**Vedr: Hørringssvar til forslag til kommuneplantillæg 10 og Lokalplanforslag 11.21 for Naturområde ved Skarresø.**

## Bemærkninger til Lokalplanforslag 11.21 - Naturområde ved Skarresø.

## Bemærkninger til Lokalplan nr. 11.21

### **Udkast til høringssvar vedrørende lokalplan 11.21 "Naturområde ved Skarresø"**

**Fra "Port til Port"**

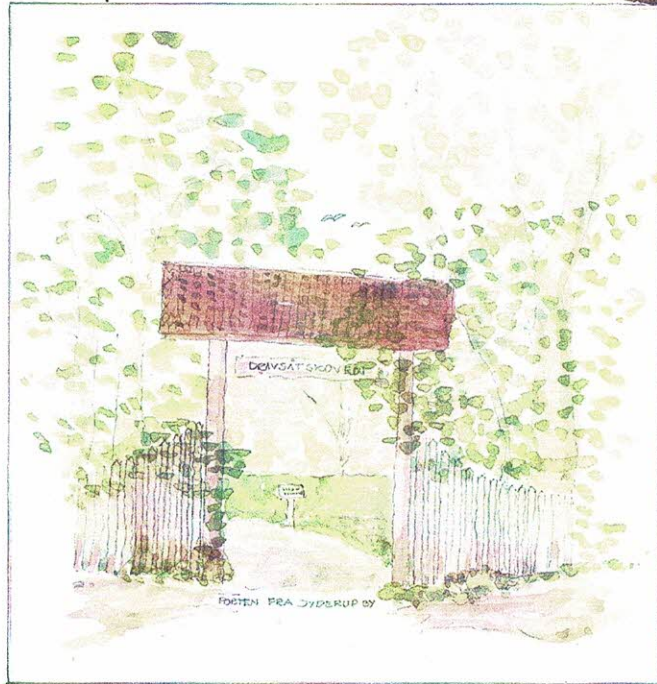
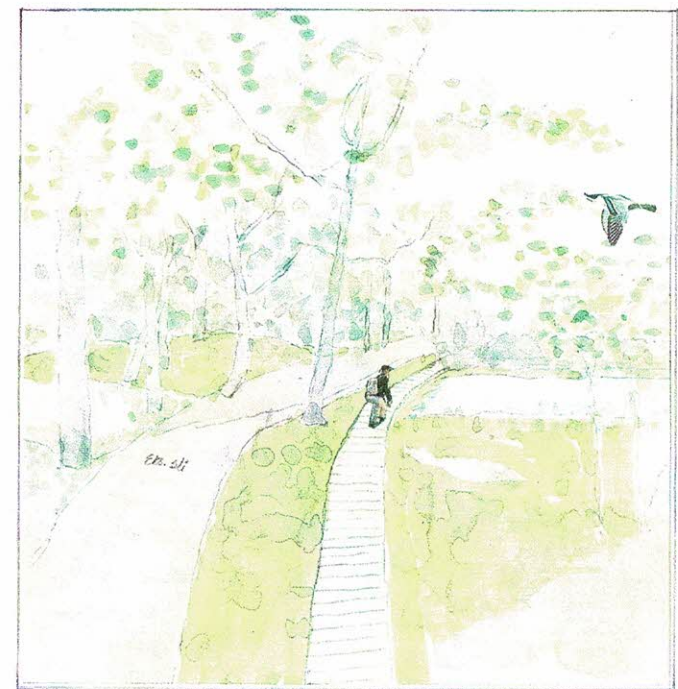
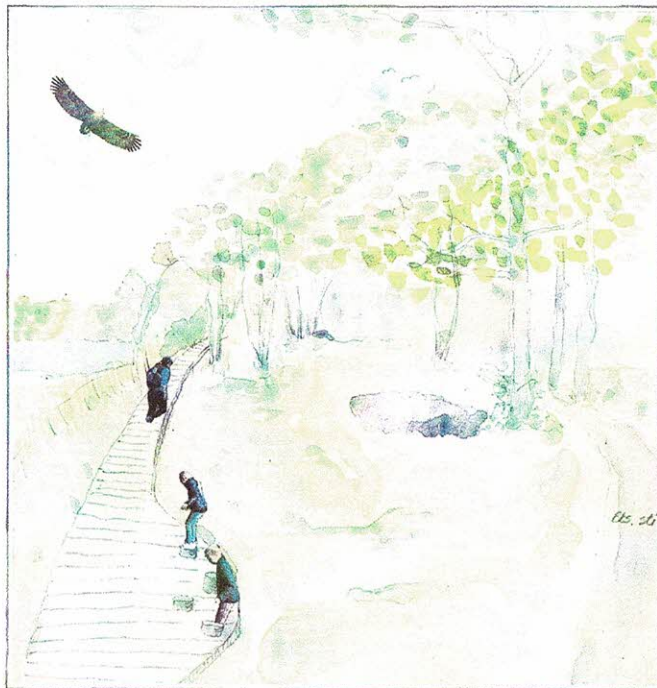
For at kunne tilgodese Jyderups borgere samt besøgende med en yderligere naturoplevelse fra "porten" til Drivsåtskoven og Sølyst langs Skarresø er mit forslag, at der etableres en hævet Promenade i kanten af søen fra "Porten"/Sølyst og frem til "Porten" til Naturområdet ved Skarresø.

Promenaden tænkes udført i ca. 2 m bredde og i trykimprægneret tværgående brædder.

Medfølgende dette høringssvar er vedlagt illustrationer som kan give et indtryk af, hvordan en sådan Promenade vil forme sig i landskabet uden at være ødelæggende for naturen.
